**Modulo per la presentazione delle osservazioni per i piani/programmi/progetti sottoposti a procedimenti di valutazione ambientale di competenza statale**

**ID: Codice procedura (ID\_VIP/ID\_MATTM): 12691**

**“Progetto di un impianto eolico denominato "Pitigliano" ubicato nei comuni di Pitigliano (GR) e Sorano (GR) costituito da 20 (venti) aerogeneratori di potenza nominale 7,0 MW per un totale di 140,0 MW con relative opere connesse ed infrastrutture indispensabili”**

**Immagine 1. Vincoli ex art. 136 del CBC dal PIT della Regione Toscana e zona approssimativa dove è progettato l'impianto industriale.**

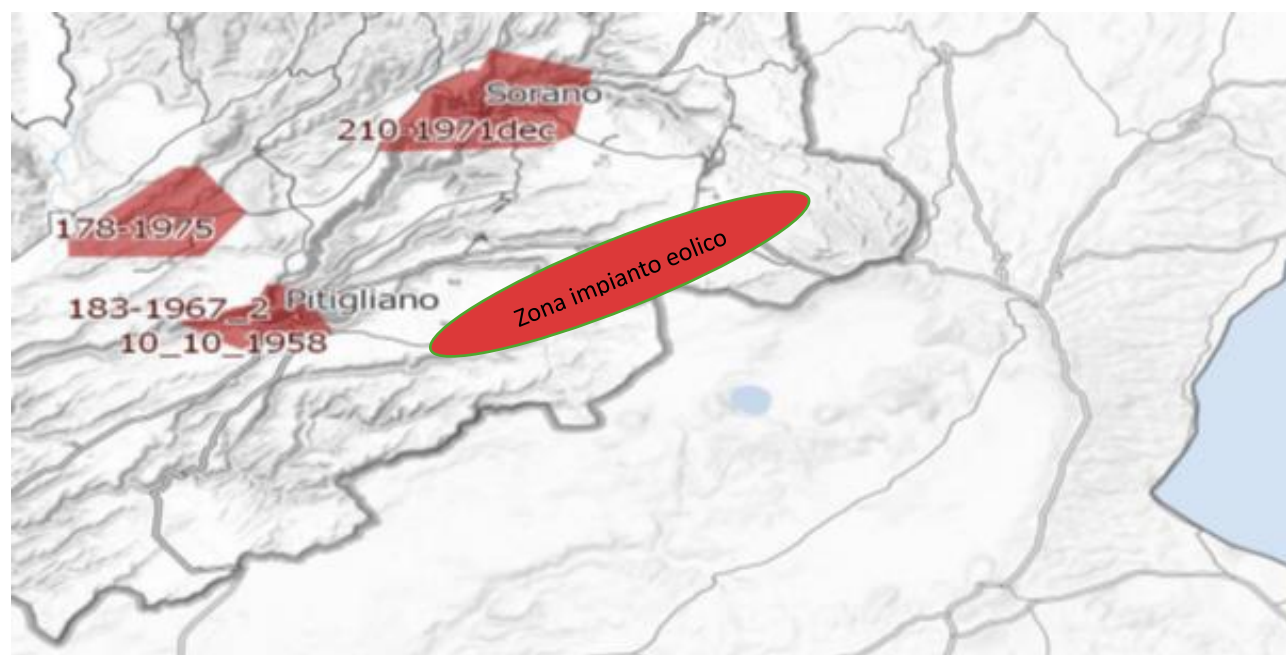
Al contrario si evidenzia che l'impianto eolico industriale citato non solo ricadrebbe con tutti e 20 gli aerogeneratori all'interno delle fasce di rispetto di 3 km di due vincoli paesaggistici di notevole interesse pubblico esistenti nella Regione Lazio e con una parte di essi nel vincolo paesaggistico del Centro abitato di Sorano ( GR) quindi in aree non idonee all'installazione di impianti di energia rinnovabile. Addirittura, alcuni aerogeneratori sarebbero ubicati a poche centinaia di metri dai perimetri dei due vincoli paesaggistici laziali ex art 136 del CBC.

*Inoltre, come sostiene la Proponente parte dell'impianto si verrebbe a trovare a 3,5 km dal centro abitato di Sorano. Infatti, tre degli aerogeneratori WTG 08, 09, 10 sono addirittura all'interno delle fasce di rispetto dei 3 km del suo vincolo paesaggistico di notevole interesse pubblico ex art 136 del CBC. Si evidenzia che così si crea*

un'ulteriore incompatibilità con la tutela del Paesaggio.

**Immagine 3. Cumulo di una parte di impianti eolici, fotovoltaici e geotermici industriali in progettazione ed esistenti intorno all’eolico industriale “Pitigliano”.**

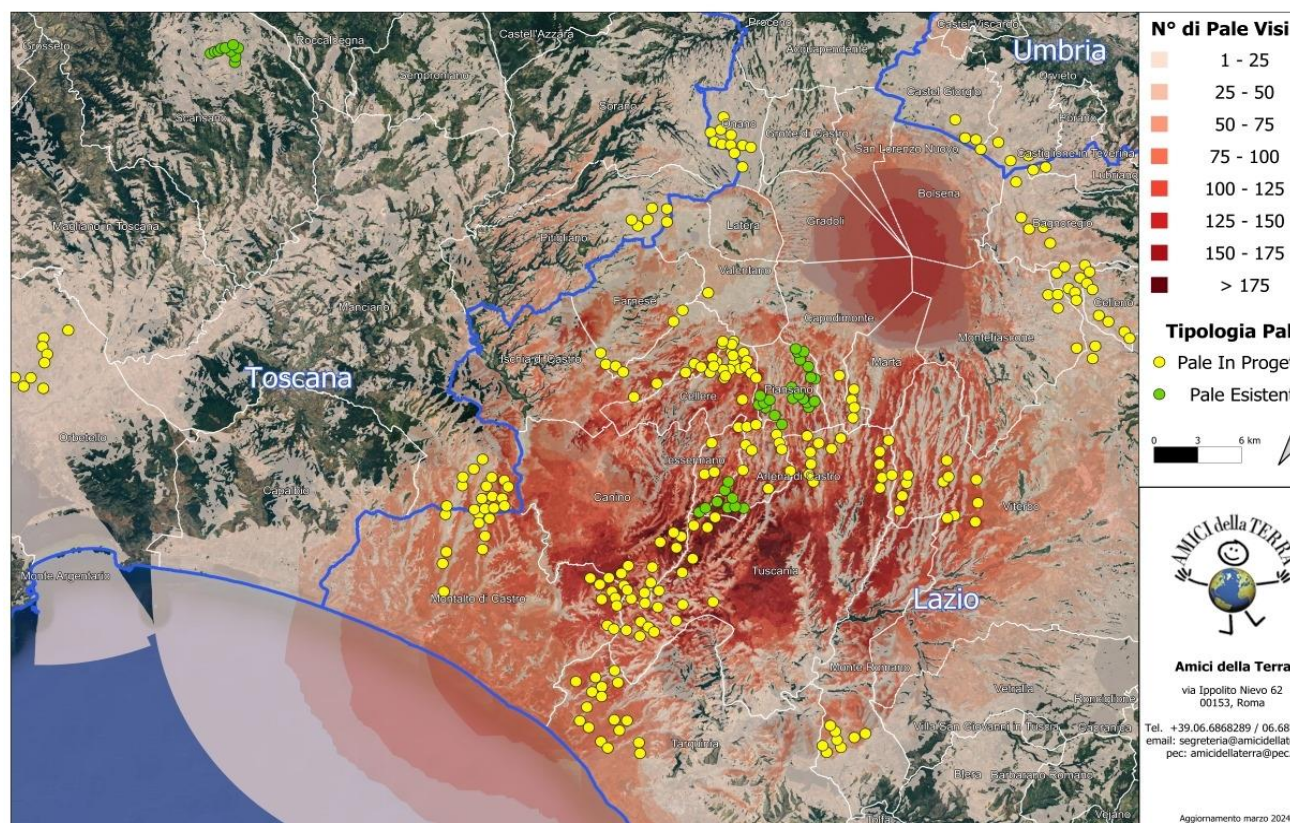
Beni Culturali “*Ambito paesaggistico, geologico e geomorfologico dell’orlo della caldera di Latera ...*” Non vengono nemmeno citati gli impianti eolici in progetto al MASE, il “Rempillo” (6 aerogeneratori) e un altro in verifica amministrativa di 14 aerogeneratori e 72, 6 MW. Ad oggi nei territori di Pitigliano, Sorano e in quello limitrofo potenzialmente potrebbero essere insediati 40 aerogeneratori alti 200 metri e larghi 170. Ma la proponente non cita neanche altri impianti che creerebbero il cumulo e quindi maggiore impatto. Infatti, sul territorio della “Città del Tufo” (Sorano e Pitigliano) impatterebbero anche l’impianto eolico “Montarzo” di Onano con 13 aerogeneratori con le dimensioni ricordate, l’altro eolico industriale nel territorio di Valentano con sette aerogeneratori (stesse dimensioni), gli impianti di Farnese con un minieolico di 3 Torri alte 60 metri già installate in località Poggio del Crognolo e l’impianto eolico industriale “Vallerosa” (7 aerogeneratori alti 200 metri e larghi 158 metri) in procedura VIA presso la Regione Lazio. Inoltre, altri impianti del minieolico già presenti a Valentano, Cellere e Piansano e due progetti eolici industriali con le stesse dimensioni (200 m x 170 m) nel Comune di Ischia di Castro. La valutazione del cumulo non prende neanche in considerazione gli impianti industriali di fotovoltaico e agrivoltaico in progetto a Farnese, Valentano, Ischia di Castro, Cellere. L’impianto geotermico in procedura Via al MASE, progettato nella Caldera di Latera. Quindi è stata effettuata una valutazione del potenziale impatto cumulativo non veritiera a dispetto di quanto affermato dalla proponente che sostiene di aver preso in considerazione uno spazio di 10 km intorno al suo impianto per gli impatti che si creerebbero.

Si ribadisce che le aree in cui verrebbe installato l’impianto eolico industriale “Pitigliano” sono tutelate da diverse leggi e da diversi vincoli che si trovano sia a ridosso dello stesso, sia nelle aree intermedie e vaste.

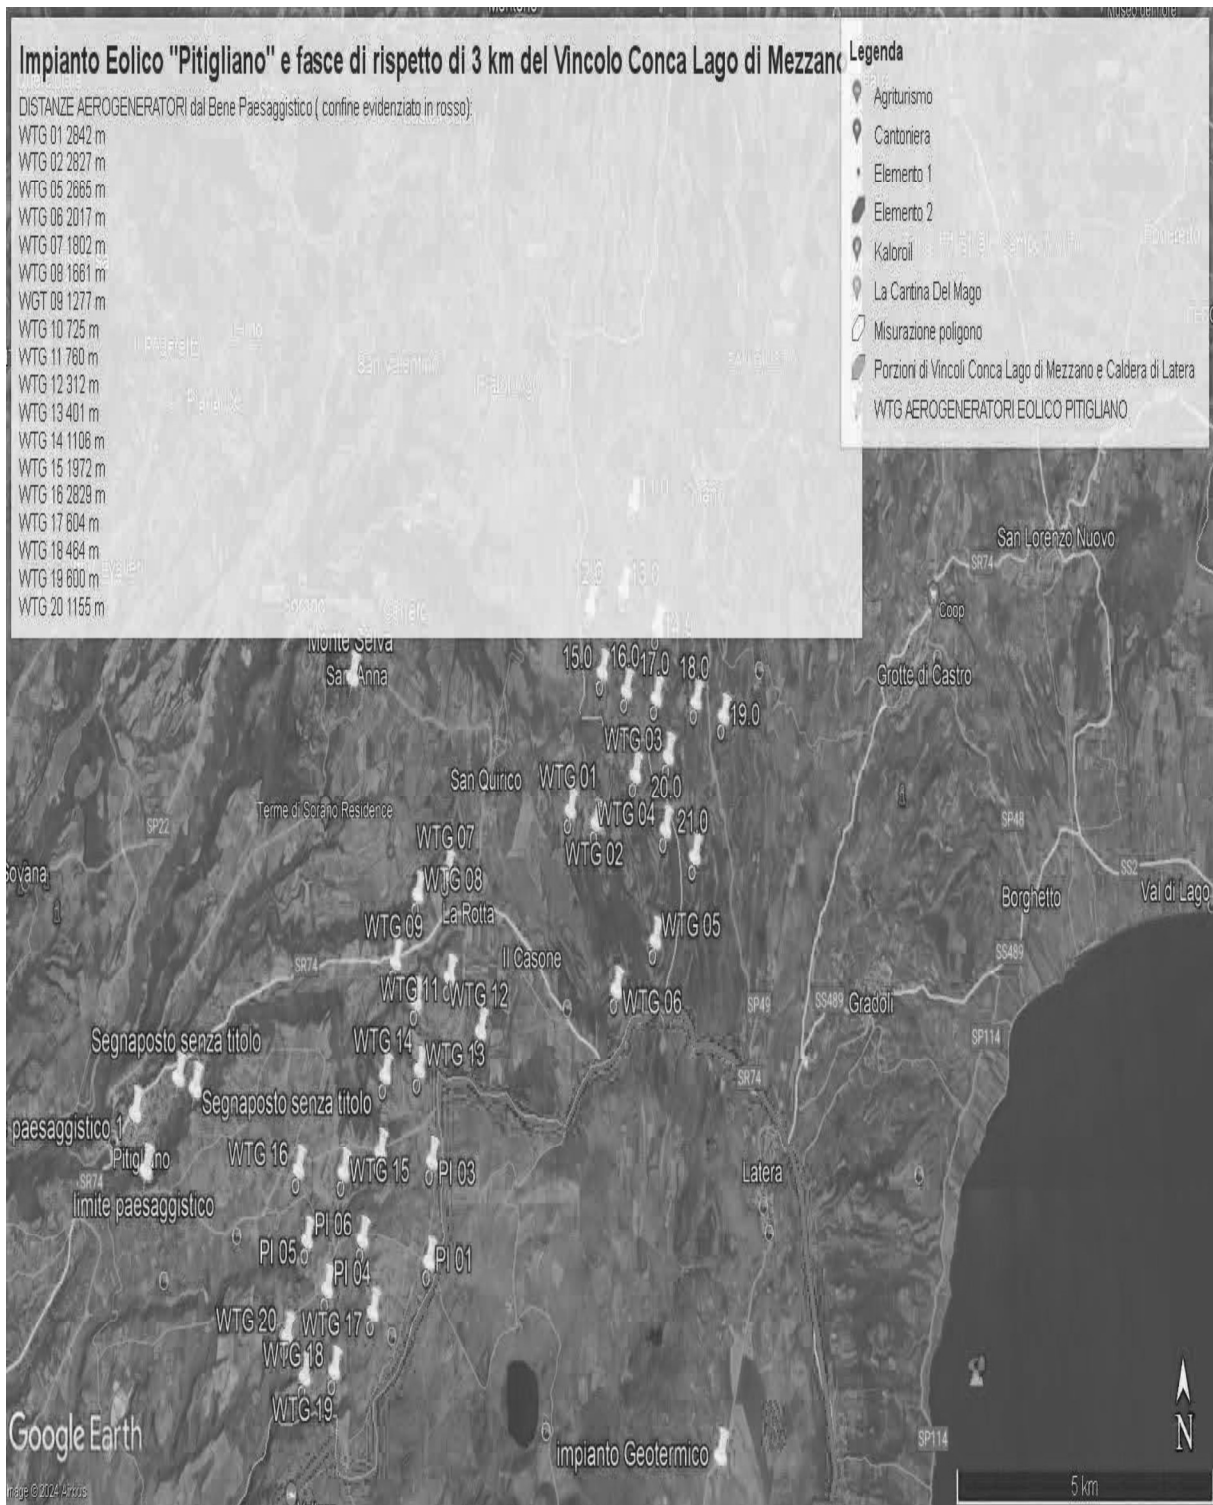
Come è illustrato nell'immagine si ribadisce che l'impianto industriale "Pitigliano" ricade completamente all'interno delle fasce di rispetto dei due vincoli di notevole

interesse pubblico e lambisce quelle di un terzo vincolo e quindi come affermato dal Consiglio di Stato nelle sentenze citate, l'impianto è insediato in area non idonea ai sensi dell'art. 20 comma 8 lettera c quater del D.Lgs. n. 199/2021 e ss.mm.ii al contrario di quanto sostiene la proponente.

**IMMAGINE n. 3 Impianto eolico industriale "Pitigliano" e distanze aerogeneratori dai Vincolo "Orlo della Caldera di Latera.**

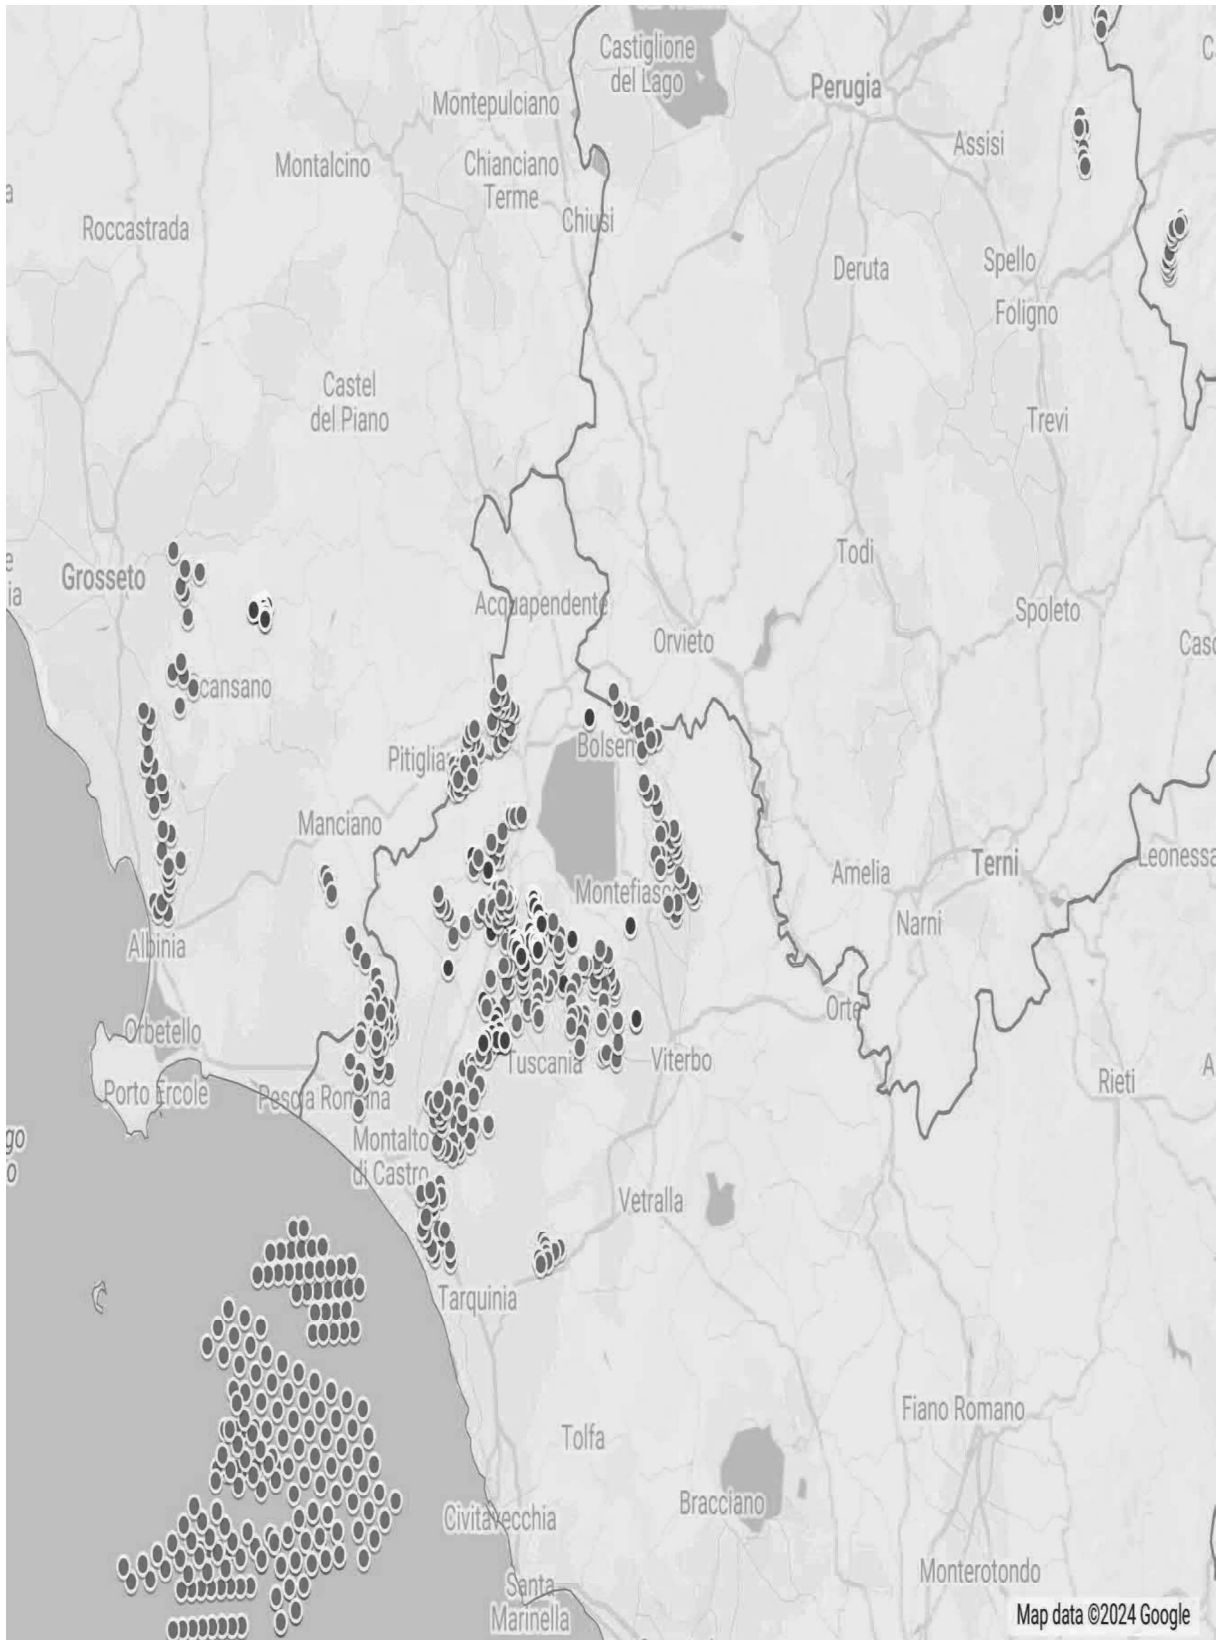
Concludendo, si evidenzia ancora che la proponente non effettuando la procedura prevista dalla Parte III delle Linee Guida nazionali ha ignorato un vincolo paesaggistico di notevole interesse pubblico istituito con un provvedimento del Segretariato regionale del Ministero della Cultura per il Lazio che ha emanato il Decreto di dichiarazione di notevole interesse pubblico n. 22 del 15.02.2024 ai sensi e per gli effetti dell'art. 136, co. 1, lett. c) e d) del decreto legislativo 22 gennaio 2004, n. 42, "Ambito paesaggistico, geologico e geomorfologico dell'orlo della caldera di

Latera e delle sue pendici interessate dai centri eruttivi periferici" nei comuni di CELLERE, FARNESE, ISCHIA DI CASTRO, LATERA, PIANSANO.
